海翼瑞都山水御园C地块（新田巷）—— C-6#--C-11#

规划及建筑方案设计(变更)

地下二层平面变更

一层平面变更

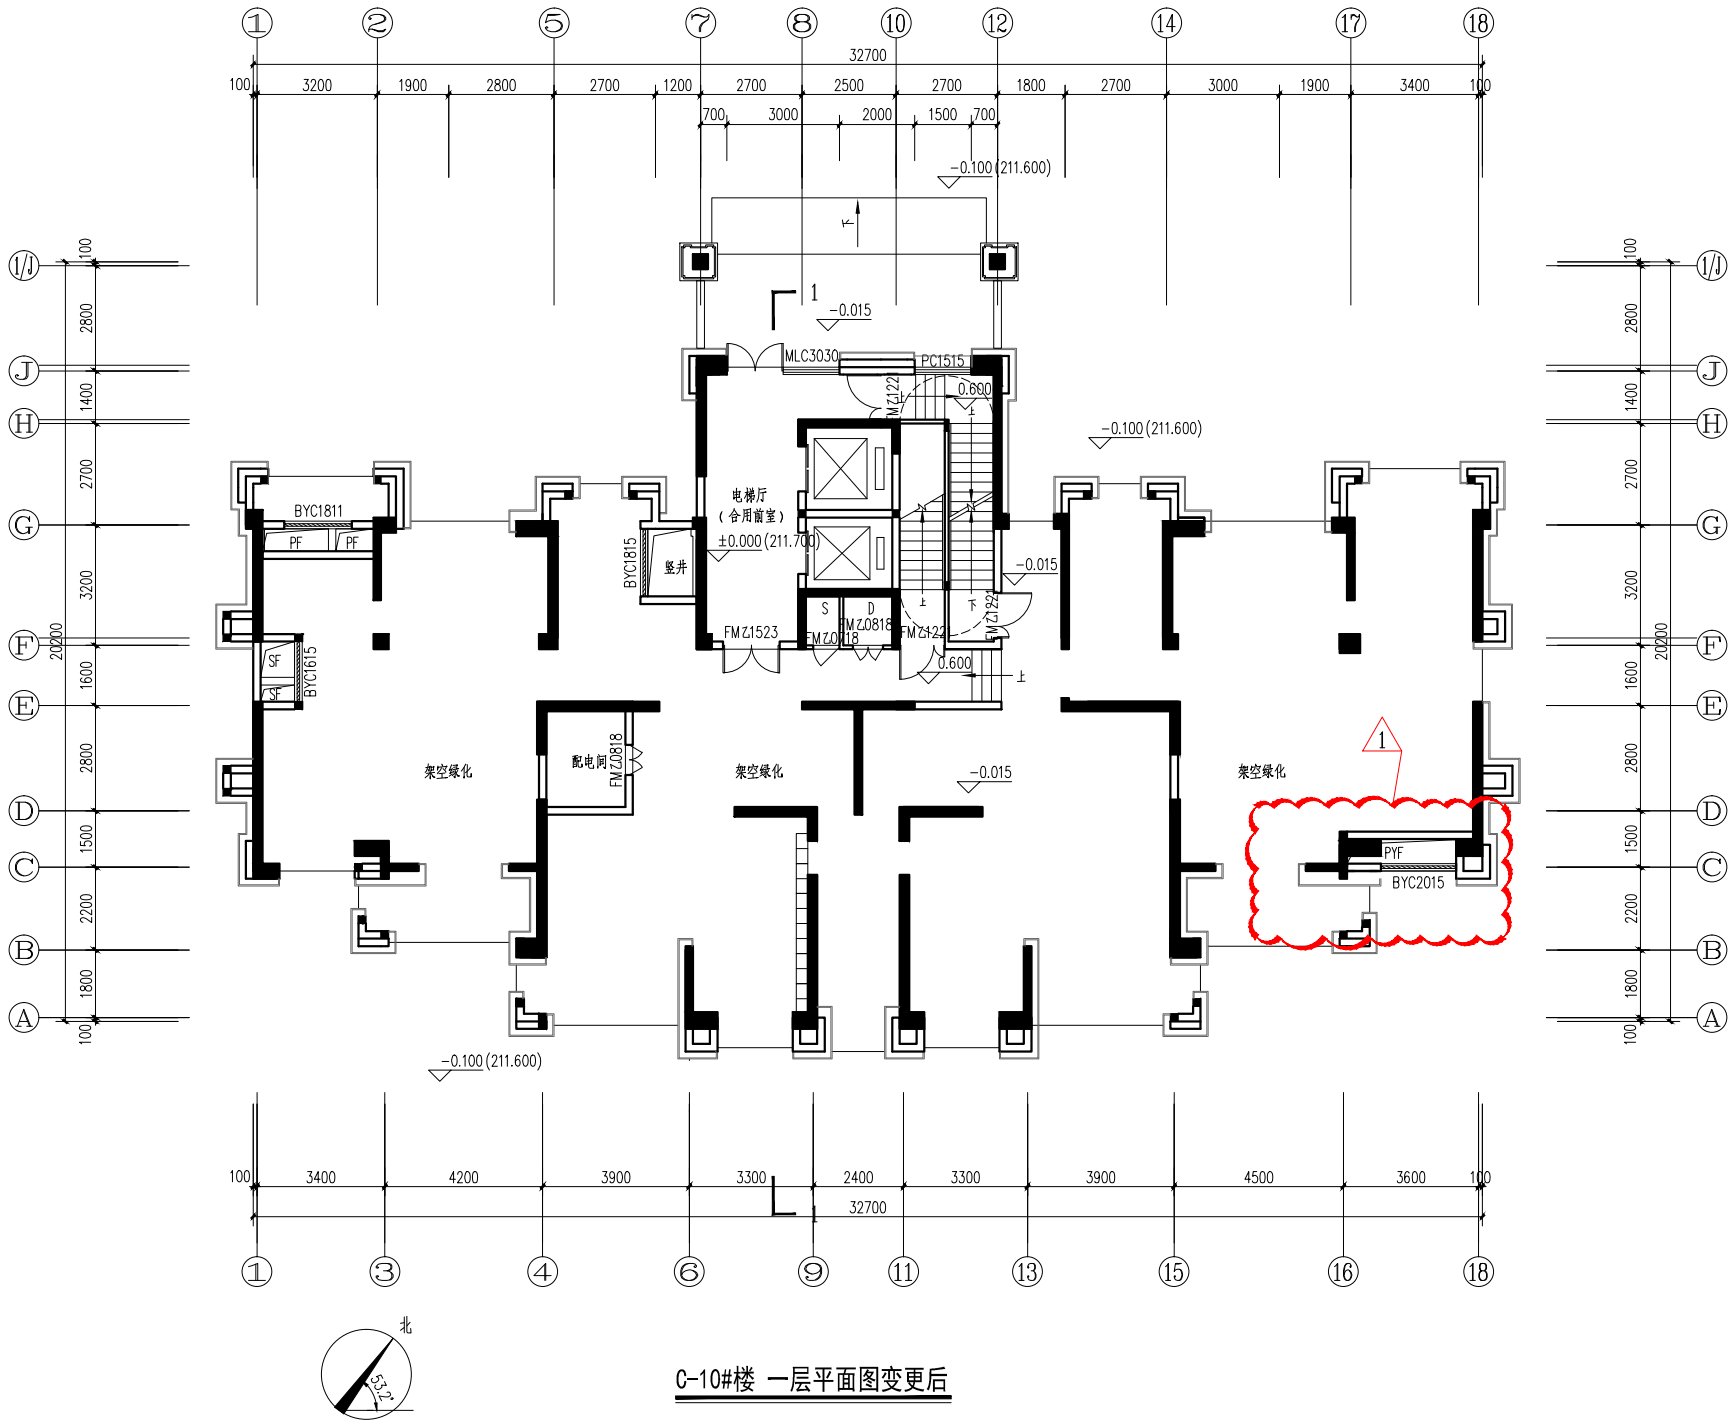
变更内容：
1、16~18轴交C轴处增加排烟井

一层平面变更

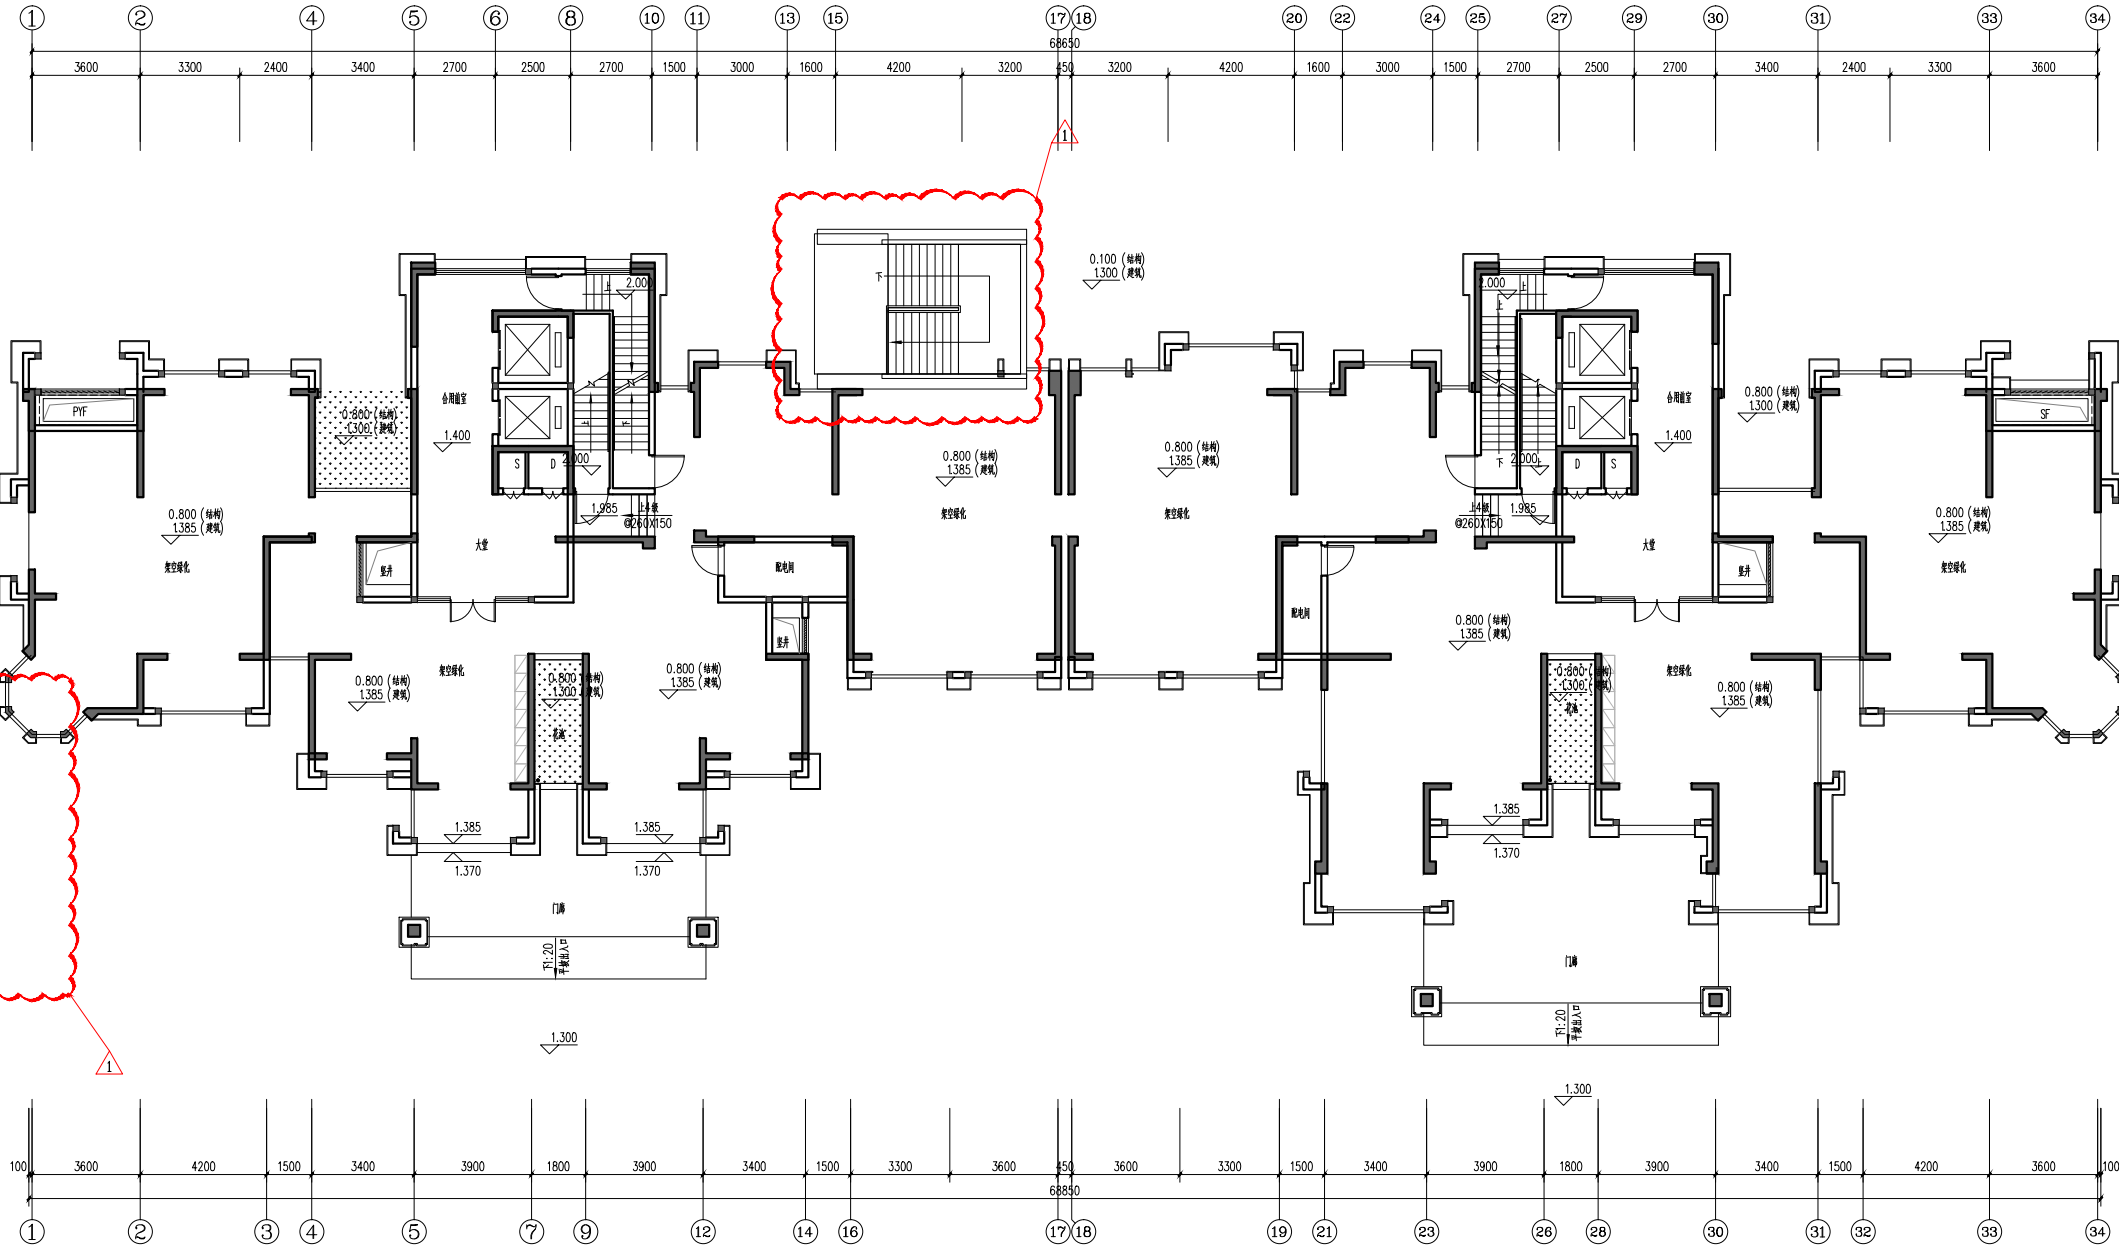
1、1轴交2/0A轴~C轴处室外楼梯改至15轴~17轴交J轴~M轴处
